Revisión propuesta de señalamiento vial del proyecto “Tratamiento superficial bituminoso de 5.28 km, camino 6-11-022” Lagunillas – Cuarros, Garabito, Puntarenas.

DIRECCIÓN GENERAL DE INGENIERÍA DE TRÁNSITO
DEPARTAMENTO DE REGIONALES

MOPT-03-05-01-0702-2022

Figura 4. Demarcación horizontal en la intersección calle Lagunillas con calle Laguna

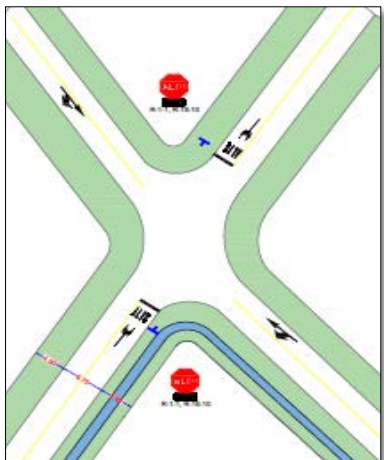
En el plano se observa demarcación horizontal de línea centro amarilla, delimitando un carril de 2.90 metros por sentido vehicular, así mismo de demarcaran flechas direccionales, letreros de alto, sendas peatonales.

Con relación al Manual Sieca, un carril de 2,90 m para la zona en estudio es aceptable, dado que es usual ver solamente tránsito local, poca presencia de vehículos pesados y la velocidad máxima de paso por el sitio es de 40 km/h, por lo cual cumple con la norma.

Figura 5. Continuidad de las aceras

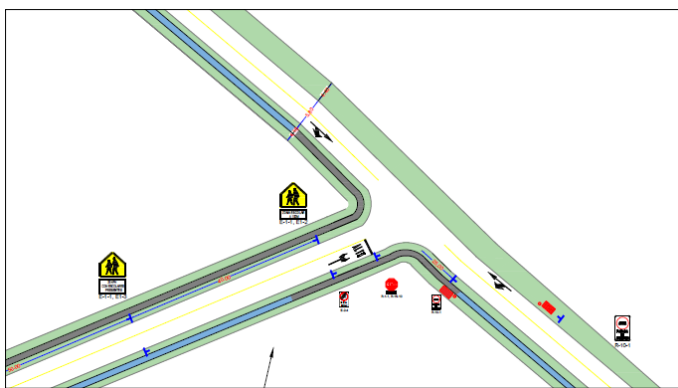
De acuerdo al plano adjunto se pudo verificar que para el mejoramiento de vía se le dará continuidad y más seguridad al peatón, al incorporar la construcción de aceras en las inmediaciones de la zona escolar, iglesia y plaza de la localidad.

3. Realizar la construcción de las aceras sobre la vía cantonal, como se muestra en el croquis adjunto, siguiendo lo estipulado en la Ley N° 9976, movilidad peatonal y Ley 7600, Igualdad de Oportunidades para las Personas con Discapacidad). Estas aceras deberán ser un elemento de infraestructura peatonal que brinde:
